建设项目环境影响报告表

项目名称: 奇台县金明节水制品厂滴灌带、
水带加工项目

《奇台县金明节水制品厂滴灌带、水带加工项目环境影响报

告表环境影响报告表》技术审查会会议纪要

图 2-1 水平衡示意图 （单位： m^3/d ）

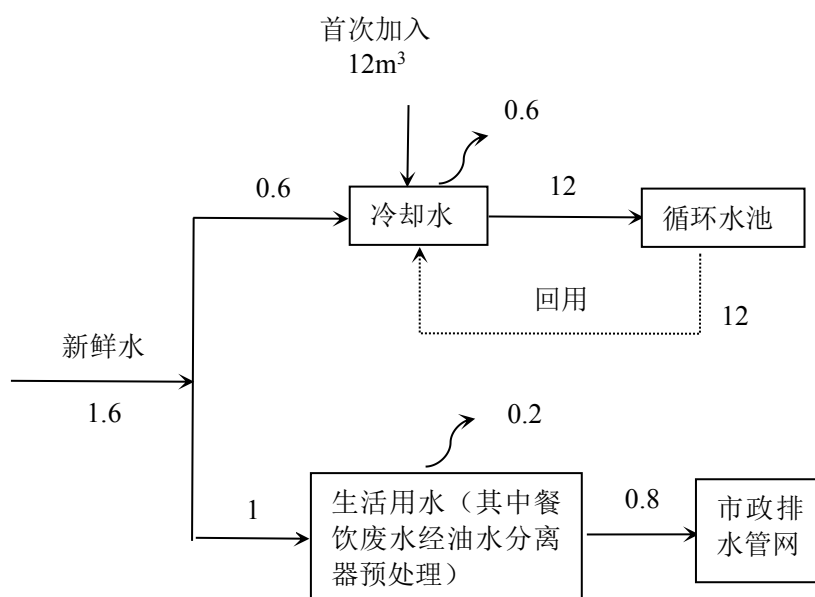
2、完善工程组成一览表内容，明确危废暂存间面积及位置；核实水平衡；核实排气筒内径；及其它排气筒高度；

附图 1 项目现场勘察图

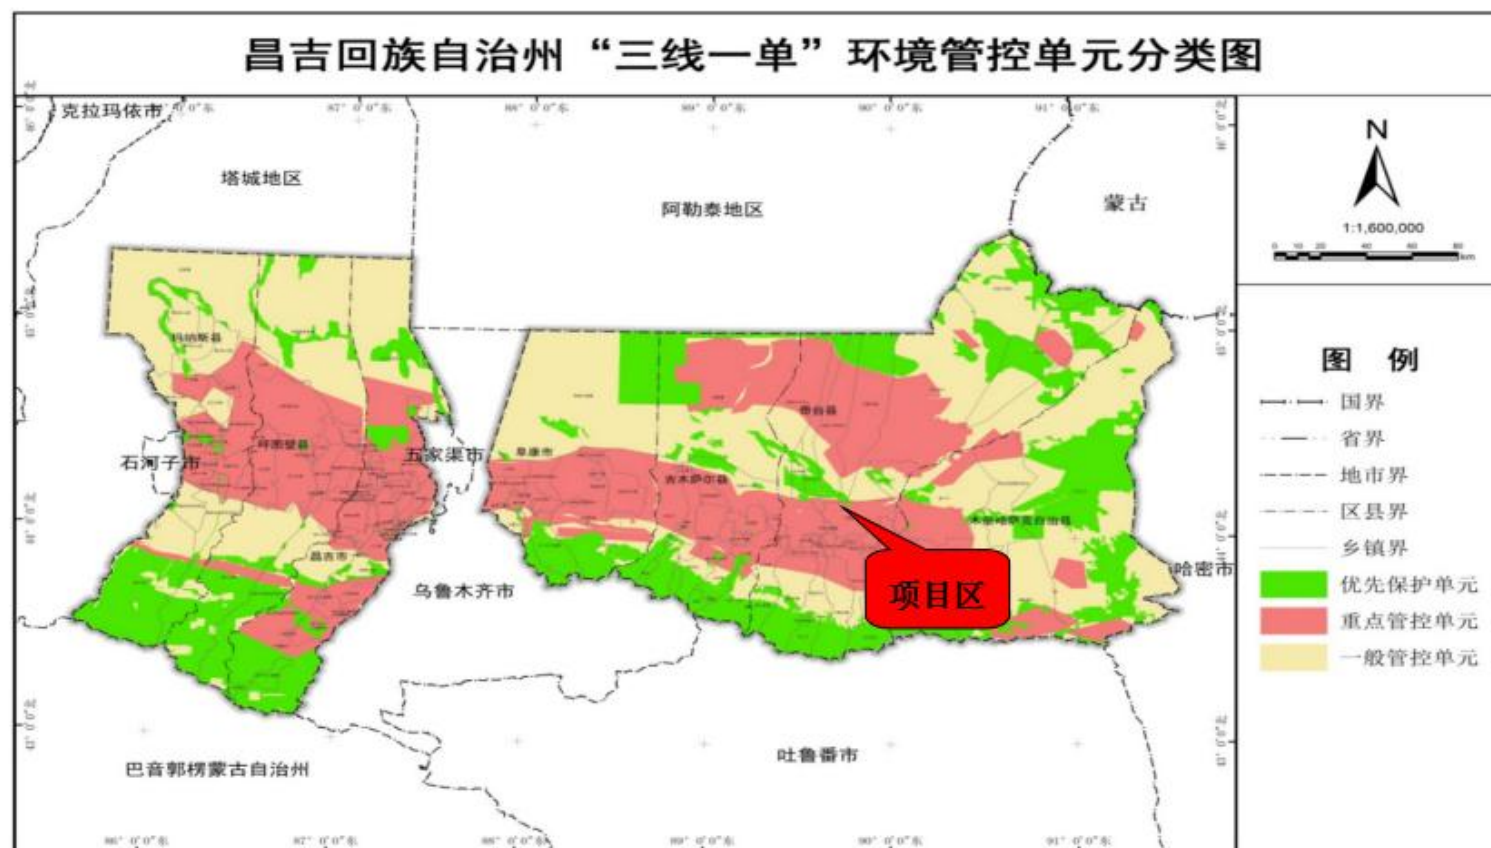
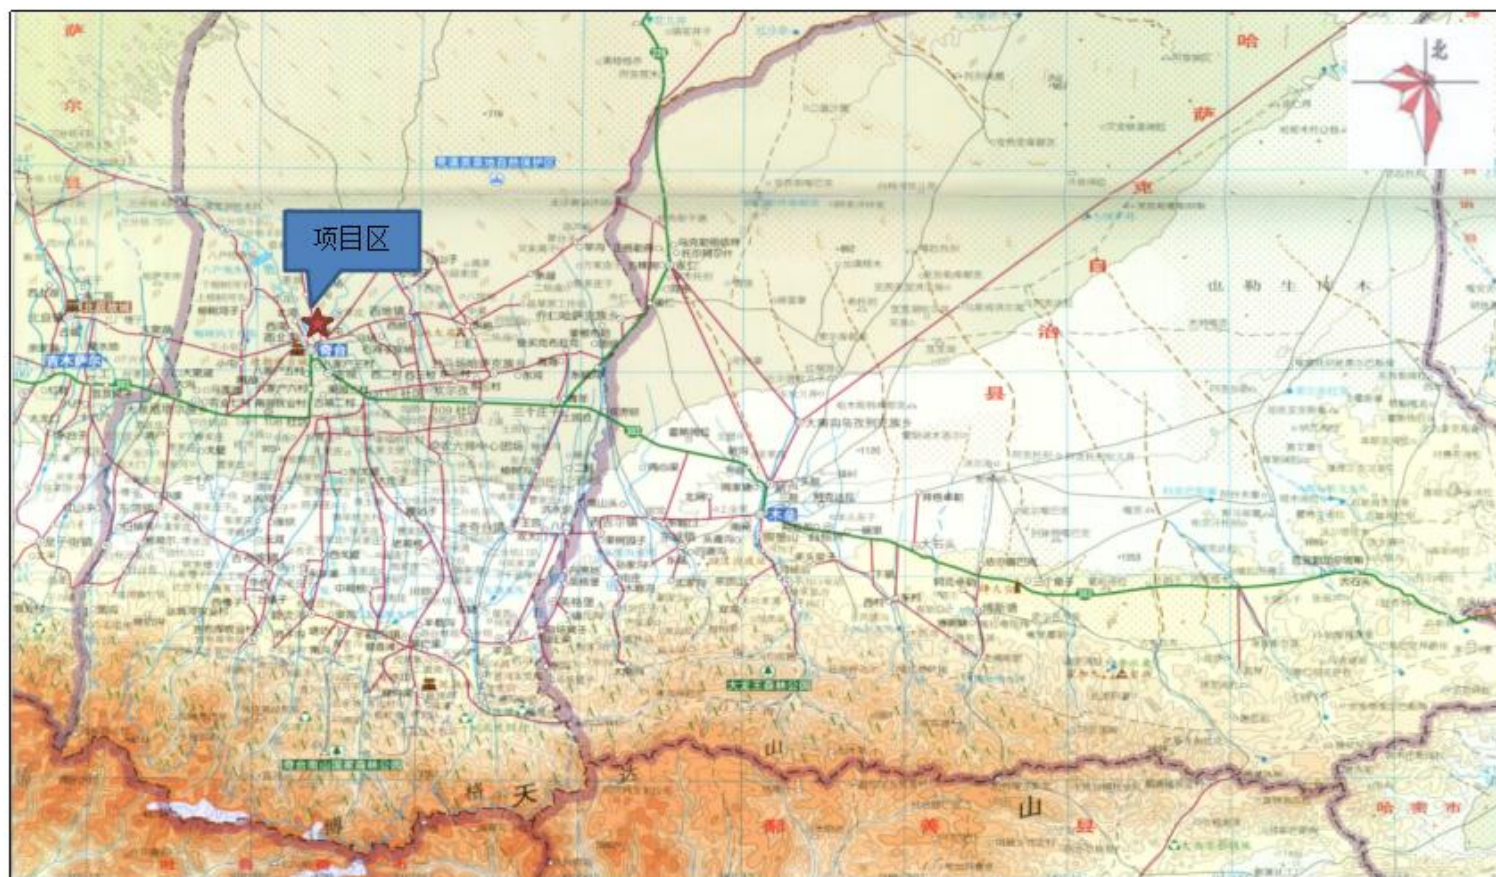
2	项目已建成，建议补充环保设施相关照片；	已补充，项目已建，主要环保措施中，二级活性炭吸附设施及油烟净化器为本次环评提出的相关措施，需要新建；危废暂存间为已建，补充了相关照片，并提出了危废暂存间需要设置标志标牌，同时提出了相关管理要求等。	附图，P11、P27等
3	明确危废暂存间面积及位置，落实是已建还是本次评价提出；同时在表 2-1 中补充相关内容；	已修改，已明确危废暂存间位置（在门卫室东侧，约 30m ² ），危废暂存间已建设，本次环评提出了在门口设置相关标志标牌的要求并提出了相关管理要求；同时在表 2-1 中补充了相关内容。	P11、P27等
4	表 2-3 中活性炭吸附装置为“拟购置”，那是本次评价新提出需要上的环保措施，还是建设单位原设计中有，但是未建的？与表 2-1 中内容不一致，表 2-1 中废气防治设施为“已建”，需落实后统一；	已修改，二级活性炭装置为本次环评提出的环保措施，是环评要求建设的内容，已修改表 2-1 中相关内容，并全文统一。	P11-12 等
5	图 2-1 中水平衡不平，核实新鲜用水量；	已修改，重新核定了水平衡，因首次加入的 12m ³ 冷却水为一次性加入，后期只需要补水，所以 12m ³ 用水量没记录在每日用水量里。	P16
6	表 3-2 中建议补充特征污染因子现状监测结果占标率；	已修改，在表 2-3 中补充了监测结果占标率。	P16-17 等
7	核实废气排放口个数及相关参数，油烟净化器排放口高 15m 不实际；项目为已建项目，应根据实际建设情况落实排放口信息；	已需改，已核实废气排放口个数及相关参数，其中油烟净化器排放口应位于屋顶，离地高度约 3m；根据实际建设内容核定了废气排放口情况，油烟排放设施及排放口及非甲烷总烃处理设施及排放口均为本次环评提出的新建内容。	P20、P11、P12 等
8	P22 中“虽然项目所在区域为非达标区”与前文达标区判定结果有出入，需核实后统一；	已修改，经核实项目所在地区为环境空气质量达标区，已全文统一相关内容。	P16、P22 等
9	根据《排污许可证申请与核发技术规范橡胶和塑料制品工业》（HJ1122-2020）中表 5，核实报告中表 4-3 无组织排放监测频次。	已修改，根据《排污许可证申请与核发技术规范橡胶和塑料制品工业》（HJ1122-2020）中表 5，将厂界无组织排放监测频次调整为 1 次/半年，场内无组织也参考了厂界无组织监测频次。	P23 等

1、项目是否属于未批先建，建议与当地环保部门进行核实；项目已建成，建议补充环保设施相关照片；

危废暂存间（本次要求补充标志标牌）
